Oggetto: Osservazioni di Legambiente, Lipu e WWF alla documentazione integrativa presentata nell'ambito della Valutazione di incidenza SVA/SIC/879 - procedura di VAS/VInCA della Variante "Accesso Nord: mobilità sistemica e turistica" - variante n° 12 al Piano Regolatore Generale Comunale vigente di livello comunale ai sensi dell'articolo 63 sexies della L.R. 5/2007 - progetto "Cabinovia metropolitana Trieste – Porto Vecchio – Carso"

1. Relazione “Cabinovia Metropolitana e ZPS – Esclusione del progetto dai divieti di cui al DM 17/10/2007”

Figura 2 - Comparazione della saturazione sugli archi più critici in accesso Nord nello Scenario di Riferimento ed in quello di progetto

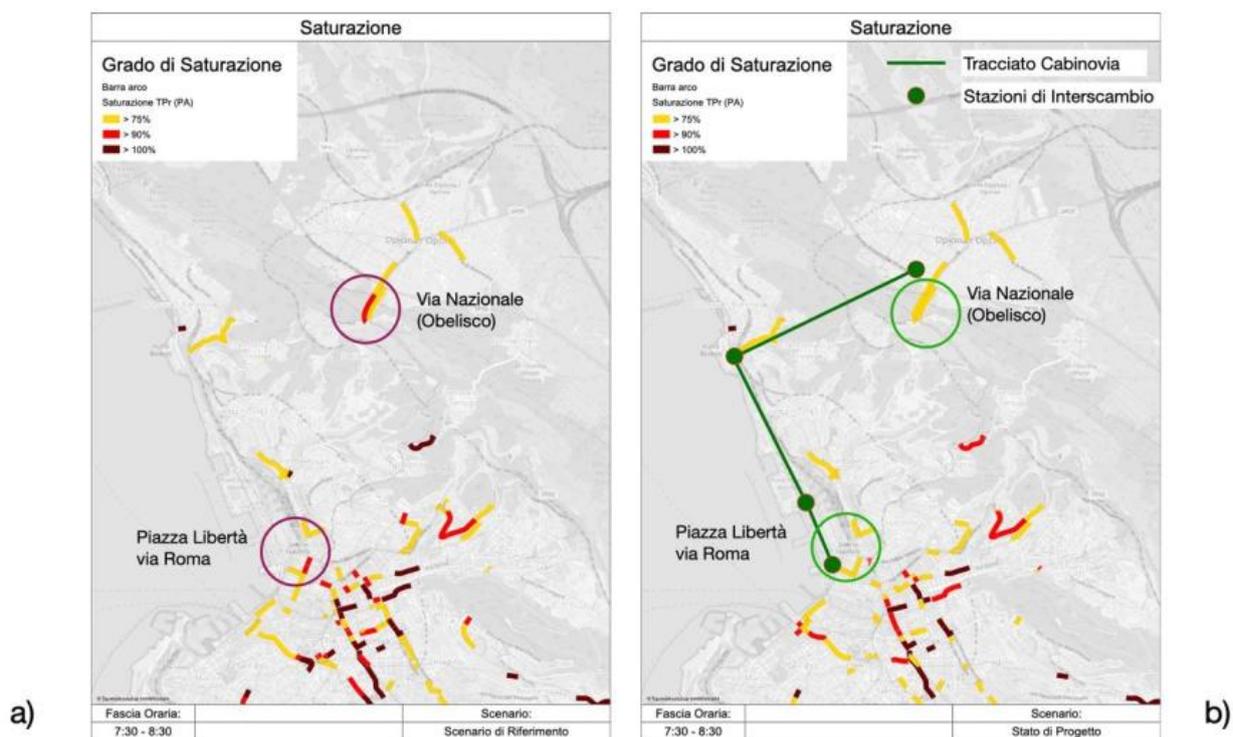
Infatti, esaminando la Figura 2 appare evidente che gli archi che beneficiano, potenzialmente, della cabinovia non sono molti; inoltre, come si evince dalla Tabella 1, quelli più critici rimangono comunque alla soglia di saturazione, o prossimi ad essa.

Inoltre, molti degli archi saturi sono localizzati nella zona Sud di Trieste e, com'è ovvio, non beneficiano in maniera significativa della cabinovia. Questo dato, se rapportato all'area vasta, conferma l'impatto poco significativo del progetto sul traffico.

Tabella del par. 7.9.1 del Rapporto Ambientale con evidenziati gli assi viari analizzati nell'Allegato 2

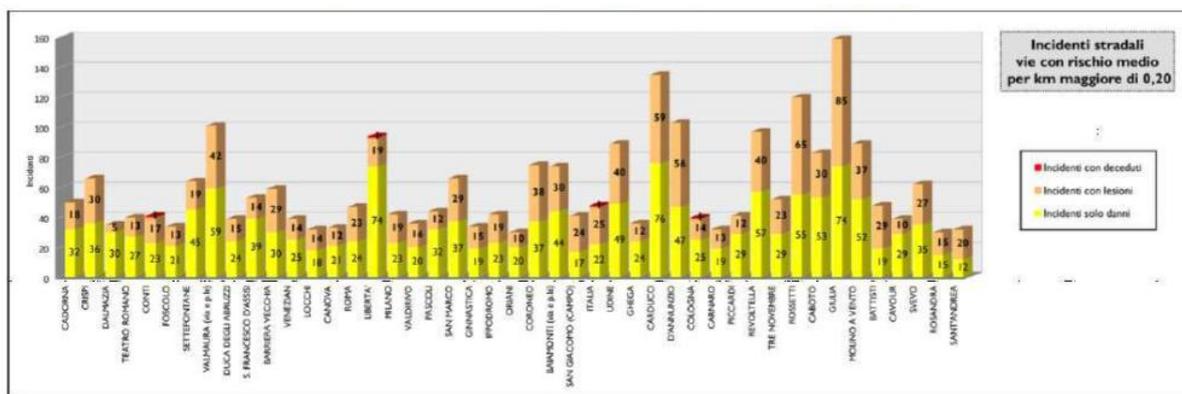
Innanzitutto, come abbiamo già detto, l'analisi sull'incidentalità contenuta nel RA considera gli assi viari con numero di incidenti superiore 30 e i dati sono classificati in base al rischio medio per km e non per probabilità di incidenti. Infatti, alla tabella sul totale degli assi viari è associato un grafico rappresentativo per assi viari degli incidenti stradali con rischio medio per km maggiore di 0,20, quindi i più critici.

Considerando, dunque, la classificazione per rischio medio per km, gli archi menzionati nell'Allegato 2 come significativamente impattati dalla cabinovia (*viale Miramare, Strada del Friuli, Piazza Libertà e via Commerciale, tra le altre*) non risultano essere *gli archi stradali maggiormente critici dal punto di vista dell'incidentalità*; solo alcuni di questi, infatti, sono collocati nella parte alta della tabella. Ad aggravio, l'ipotesi che la riduzione del grado di saturazione incida sulla probabilità e sul numero di incidenti non trova riscontro nei dati provenienti dall'analisi dell'incidentalità, cui lo stesso Proponente fa riferimento.

Infatti, dall'esame della tabella contenuta nel RA appare chiaro che non c'è una correlazione diretta tra TGM e numero di incidenti, né tra TGM e rischio medio per chilometro, né tra TGM e probabilità di incidenti al giorno. Prendiamo ad esempio gli assi considerati nell'Allegato 2: Piazza Dalmazia ha un valore di TGM pari a 14.080, 35 incidenti nell'intervallo 2017-2021, una probabilità di incidenti al giorno di 1,92% ma con un rischio medio per km pari a 1,35 è al terzo posto della classifica; per contro, viale Miramare, con un TGM pari a 28.200, pur avendo una probabilità di incidenti al giorno del 20,77% e un numero di incidenti pari a 379, è agli ultimi posti della classifica con un rischio medio per km di 0,12.
